**Betreft: zienswijze voorontwerpbestemmingsplan Goutum**

Betreft: inspraak reactie op het voorontwerp bestemmingsplan Goutum

Betreft: Voorontwerp 1 Oktober 2010 Bestemmingsplan Goutum  
 Code: 033710.02/01-10-10

tekening : **B-01**  
 datum : 06-11-2010  
 wijzigingsdatum :

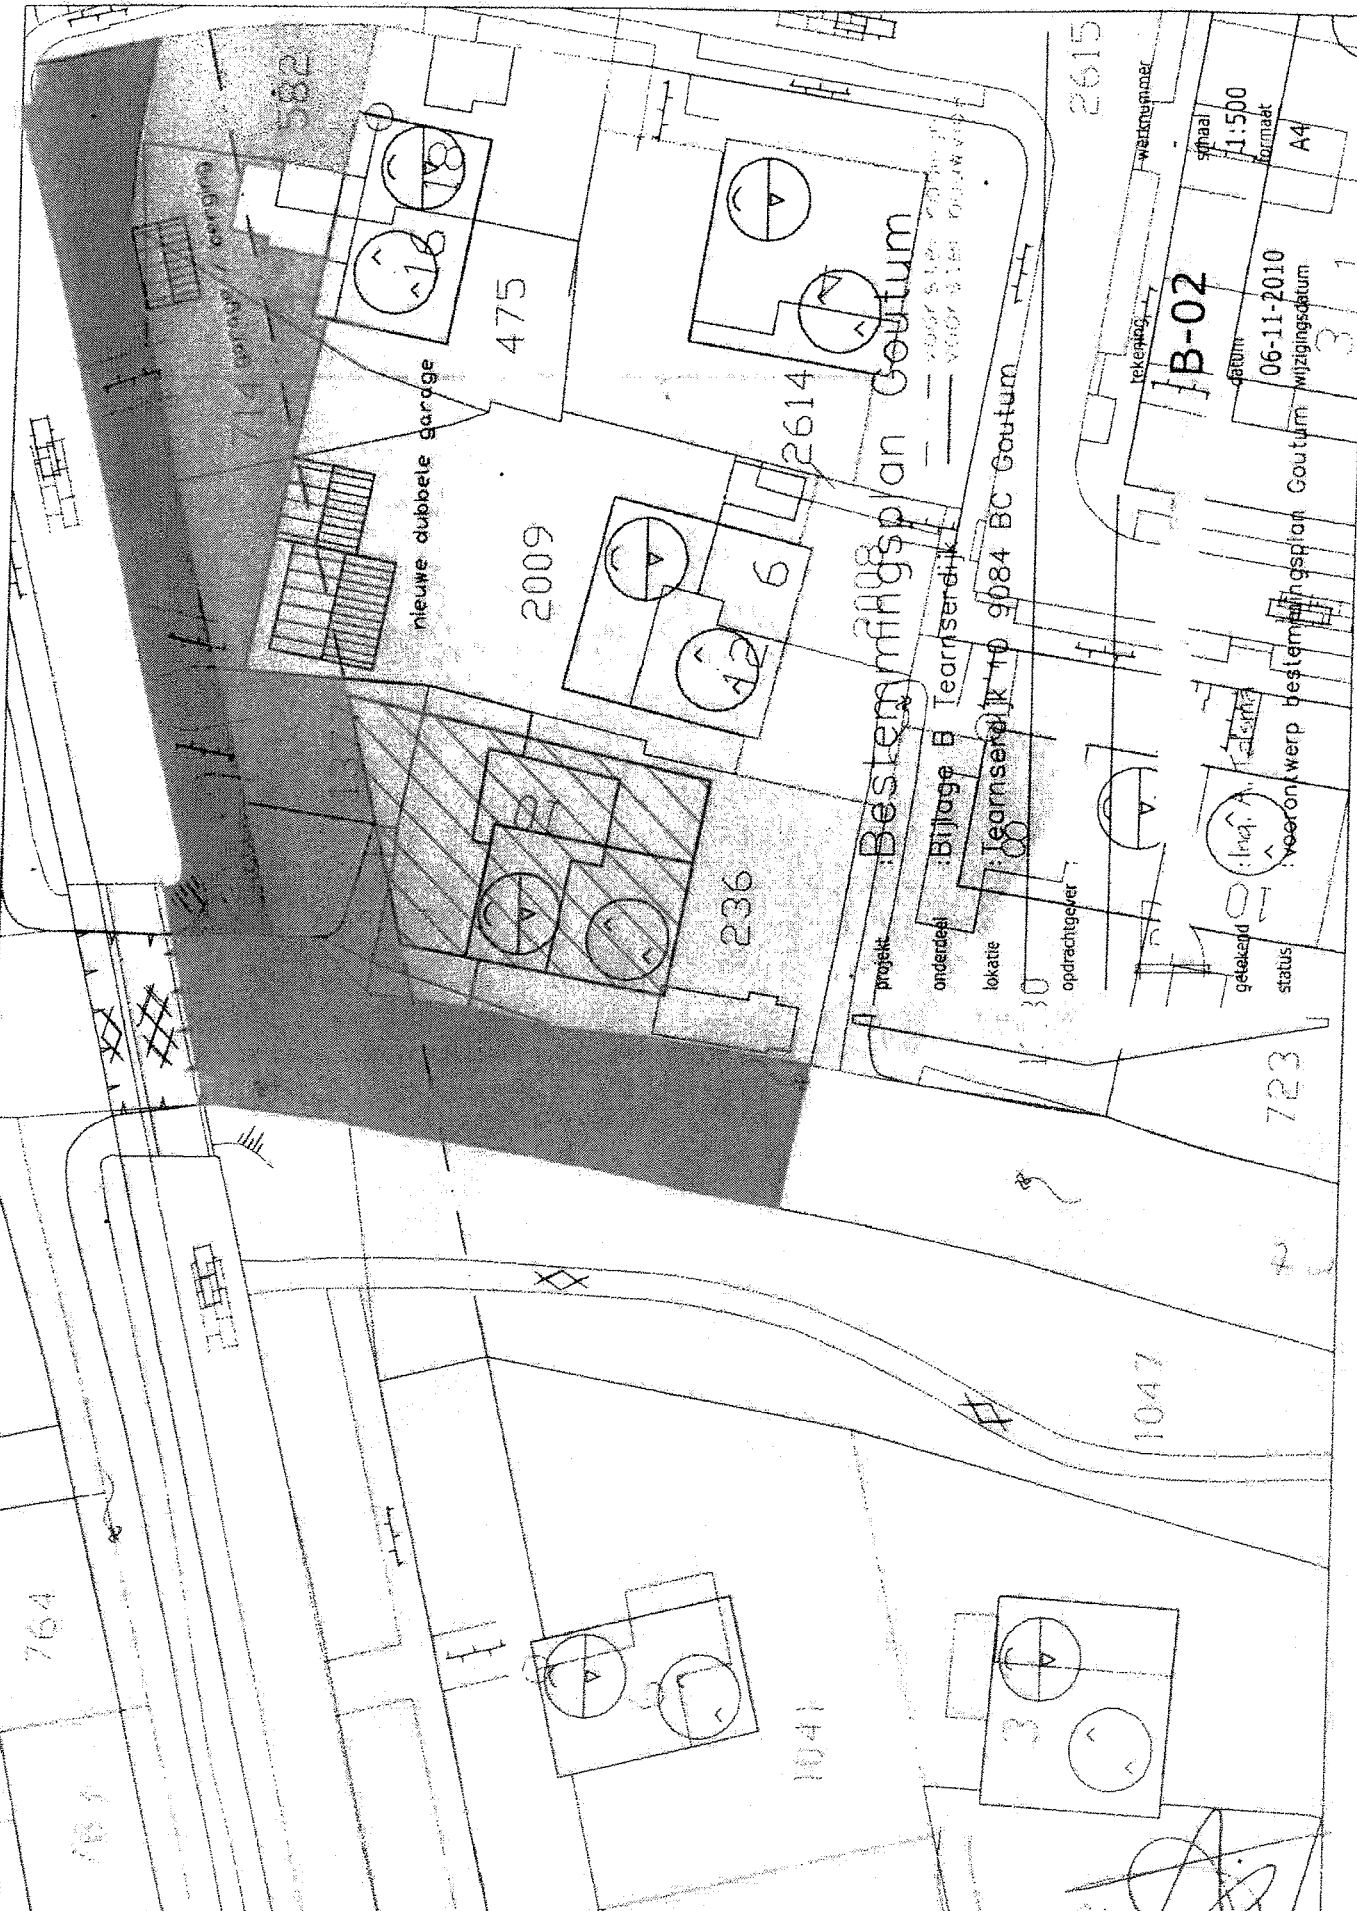
- A. In hst 4.2 wordt op blz. 25 bij Bedrijven gesproken over een steenhandel. Op dit ogenblik staat het gebouw leeg, de term steenhandel kan mijn inziens vervallen omdat de bijlage 1 categorie 1 mogelijkheden aangeeft. Is het ook mogelijk dat vastgelegd wordt dat het parkeren op eigen terrein plaats vindt?

Bijlage C - foto's Tearnserdijk 12

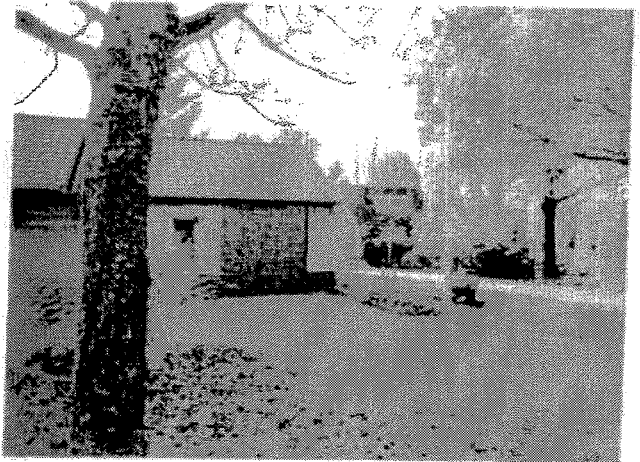
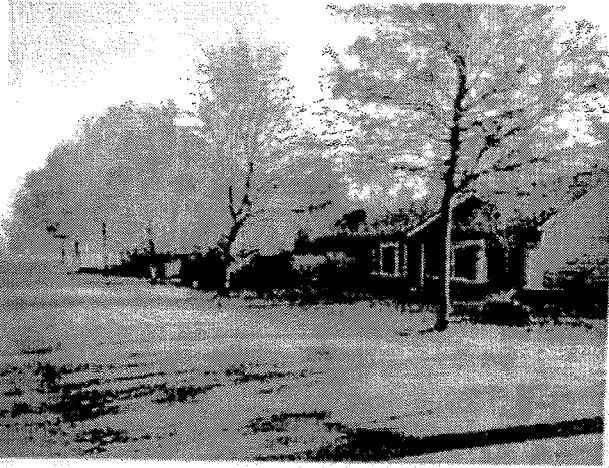
- E. Bijlage 2; In het akoestisch onderzoek zijn geen berekeningen voor de geluidsbelasting op de woningen opgenomen voor de Buorren en de Tearnserdijk, aangezien deze twee wegen als sluiproute wordt gebruikt door verkeer zijnde geen bestemmingsverkeer zie ik graag deze berekeningen opgenomen in het bestemmingsplan.
